Ecole Maternelle "les Sonatines",
2 rue Mozart
57 300 - Hagondange

DCE :
DOSSIER DE
CONSULTATION

EXISTANT : Plan cadastral et de situation DCE
Ech : 1/1000° et Sans Echelle 1

projet d'exécution
 ÉCOLE MATERNELLE
 SONATINES
 PLAN. ech: 1/50
 extension 1 classe

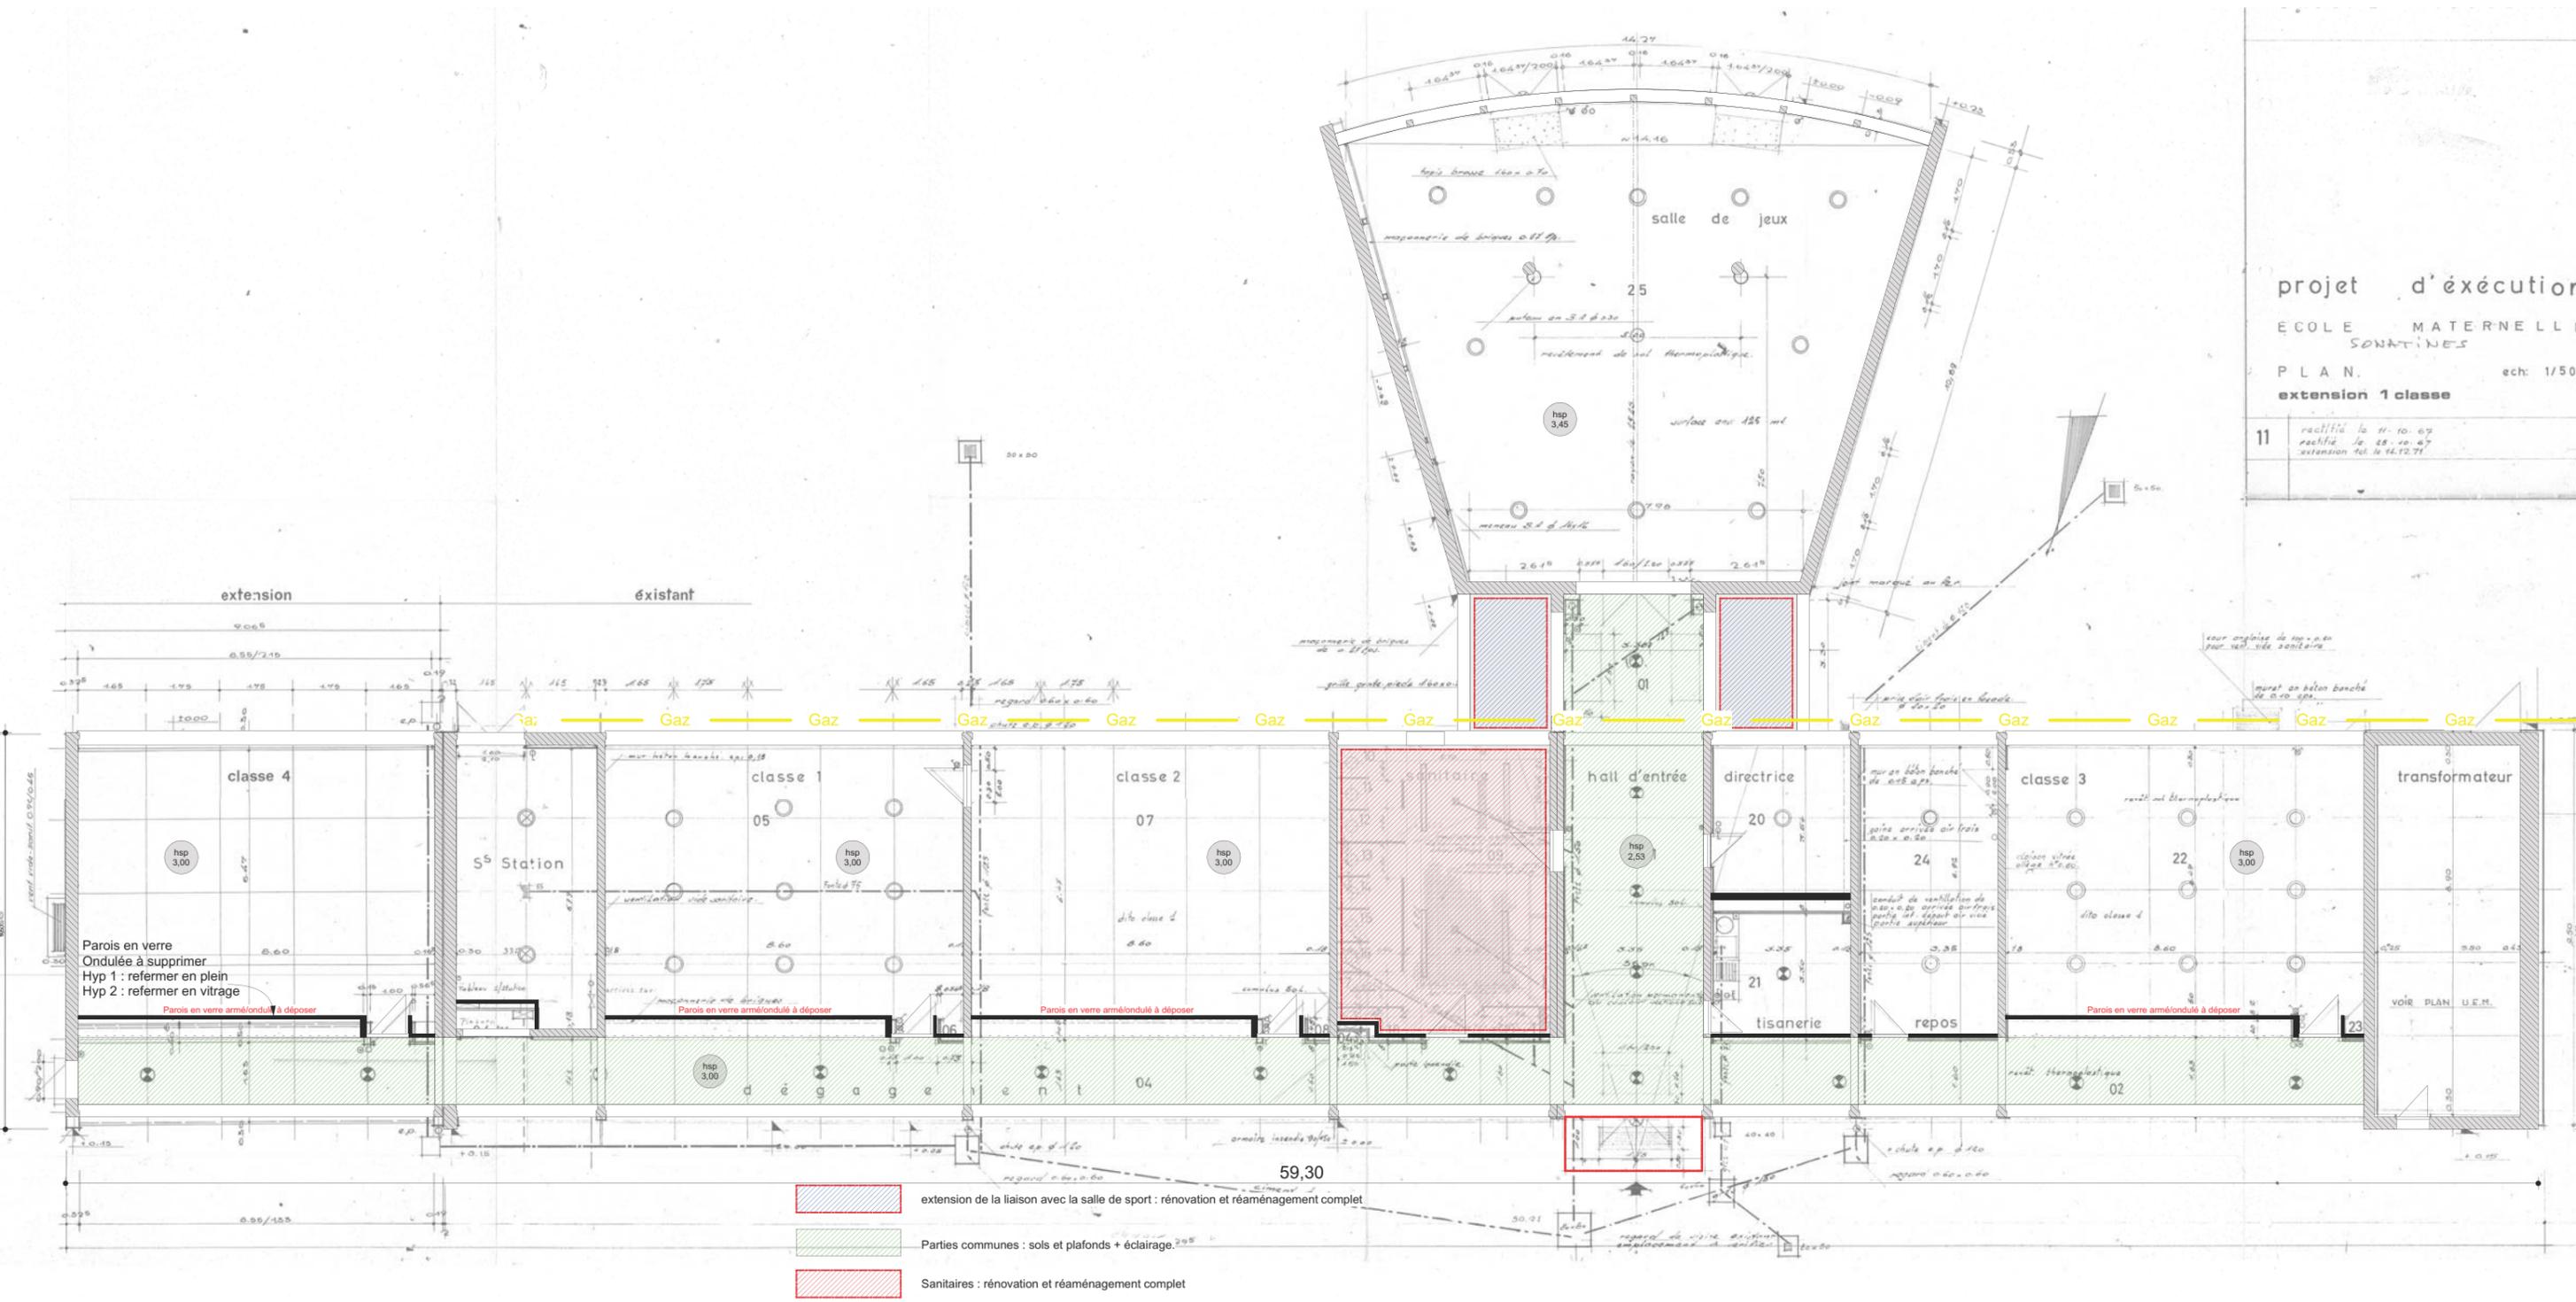
Salle de Sport :
repérage d'amiante dans les bardeaux verticaux en périphérie

Sols des salles de classes
+ directeur + tisannerie + dortoir
+ Salle d'activité

Réponse :
Les bardeaux seront déposés et traités pendant la phase de rénovation des toiture et façades

Réponse :
Sols conservés en l'état, hors marché

projet d'exécution
ÉCOLE MATERNELLE
SONATINES
PLAN. ech: 1/50
extension 1 classe
11
rectifié le 11.10.07
rectifié le 28.10.07
extension tel. le 14.12.07

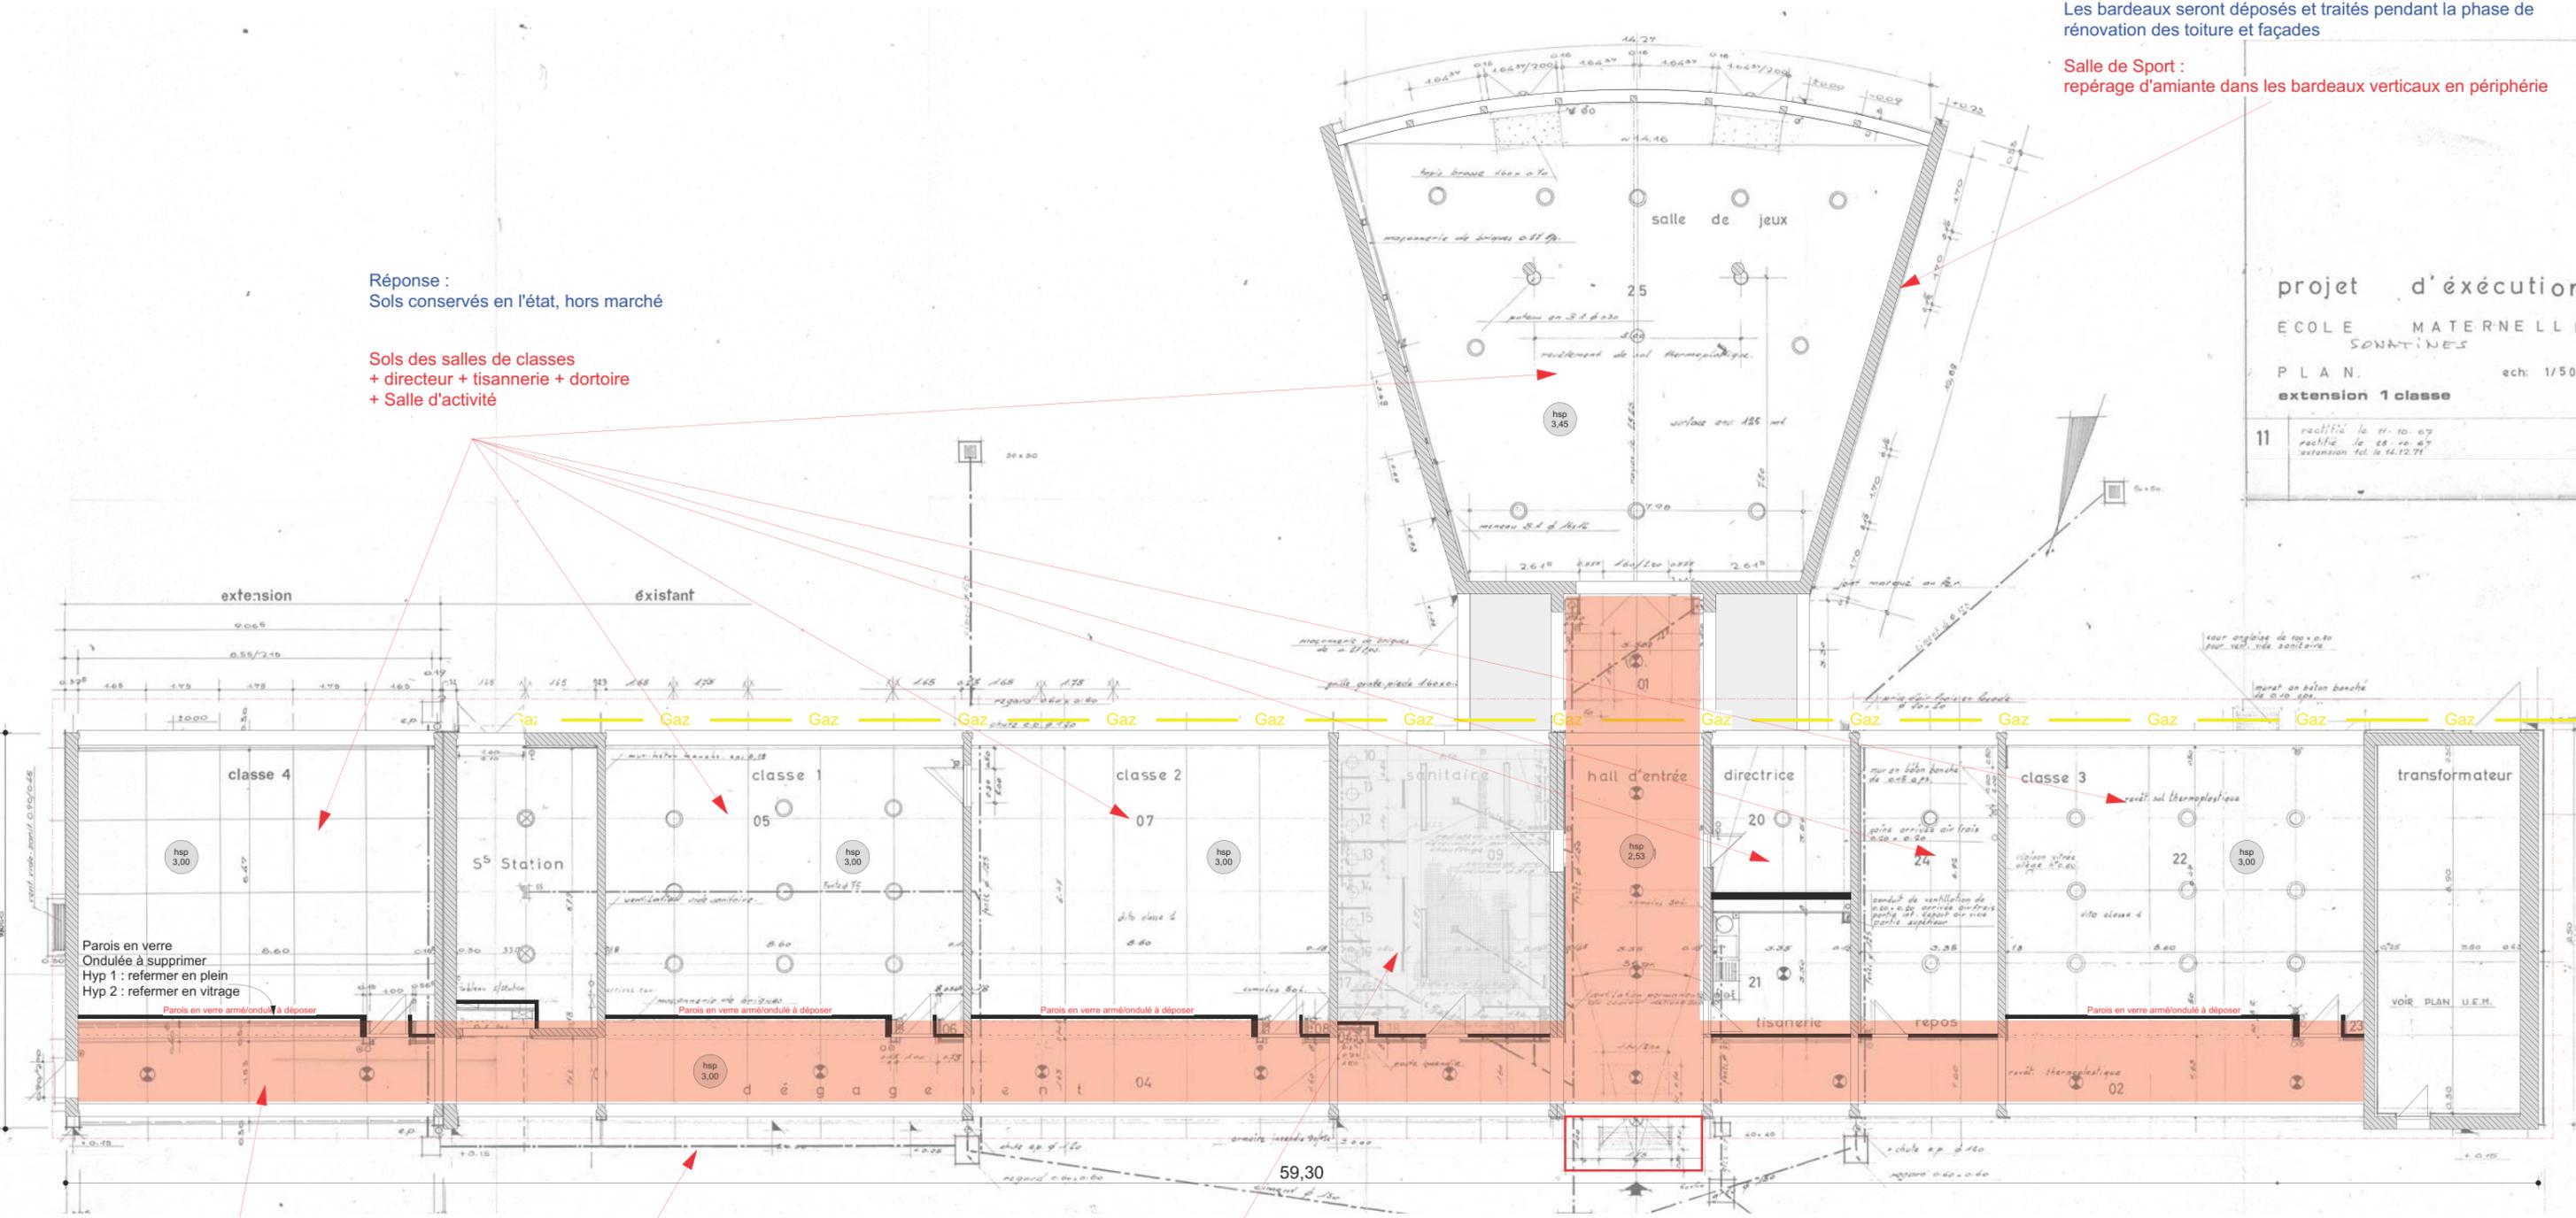
Couverture du bâtiment principale :
repérage d'amiante = plaque ondulées en fibres-ciments

Sanitaires :
repérage d'amiante dans la colle des faïences et plinthes

Sols, Couloir et entrée :
repérage d'amiante au niveau du sol carrelé "mosaïque"

Réponse :
Dépose et traitement pendant la phase de rénovation des toitures
La laine de verre présente sur les faux plafonds sera considérée comme contaminée et traitée dans le même temps.

Réponse :
Des mesures d'ancapsulage seront prises et un revêtement de sols adaptés sera préconisés en phase APD. Nous proposerons un sols particulièrement respectueux de l'environnement. Dans sa fabrication mais aussi à l'usage : matériaux naturelles, sans rejets de COV

Réponse :
La faïence et les plinthes seront déposées et traitées avec les mesures nécessaires.

projet d'exécution
ÉCOLE MATERNELLE
SONATINES
PLAN.
extension 1 classe

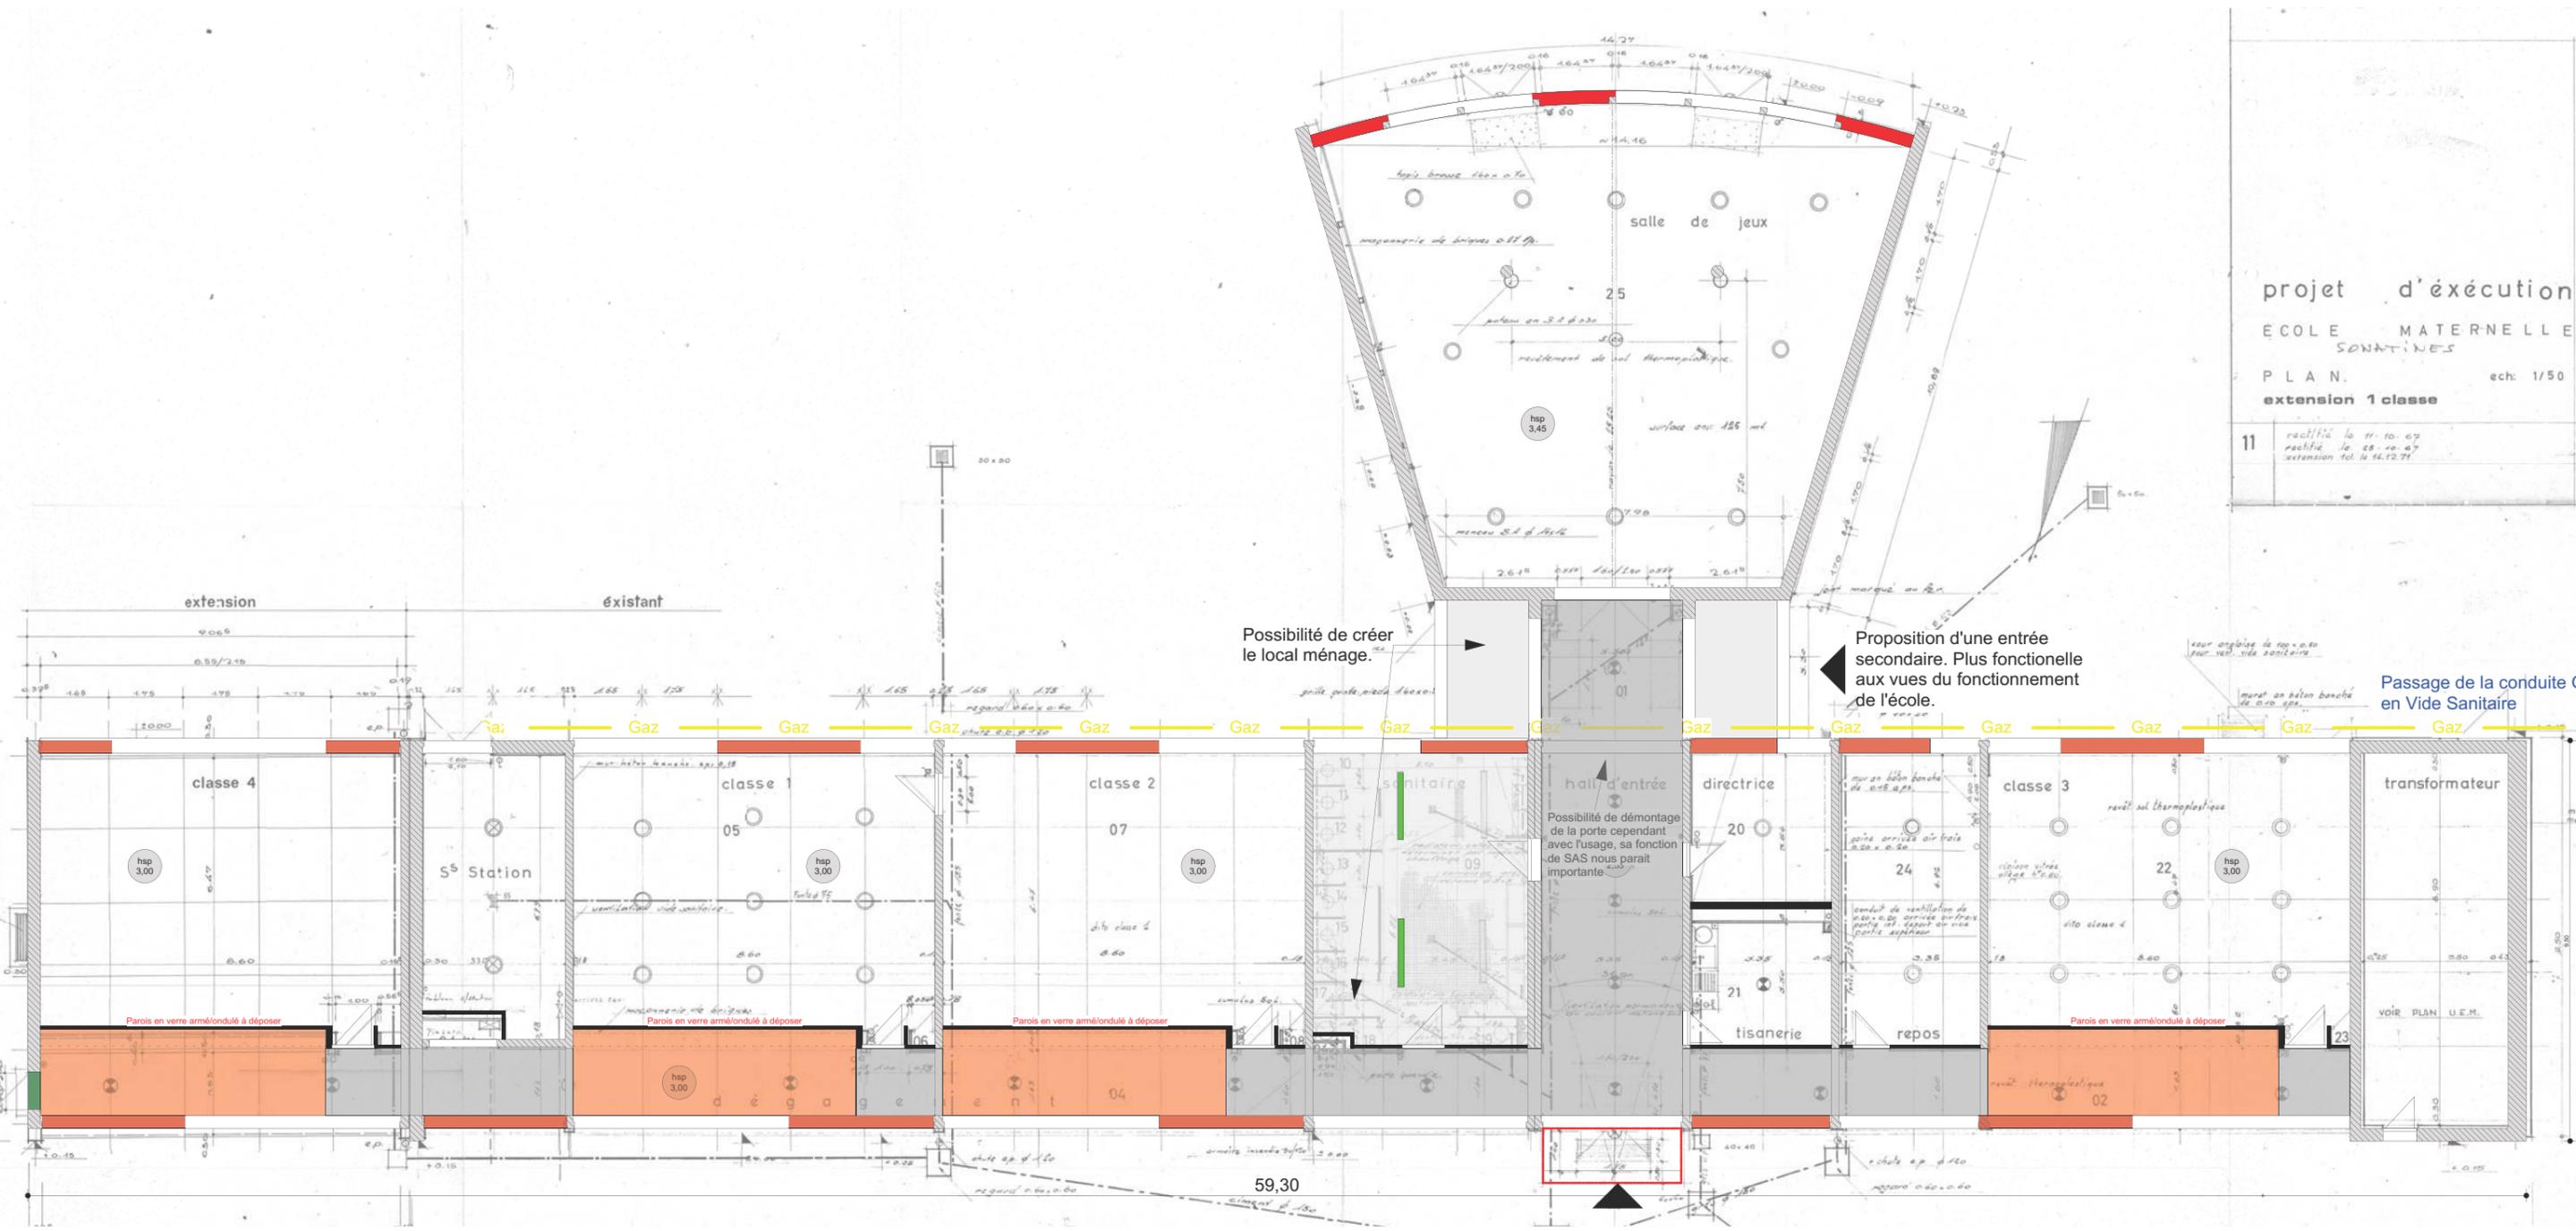
Passage de la conduite G
en Vide Sanitaire

Possibilité de créer
le local ménage.

Proposition d'une entrée
secondaire. Plus fonctionnelle
aux vues du fonctionnement
de l'école.
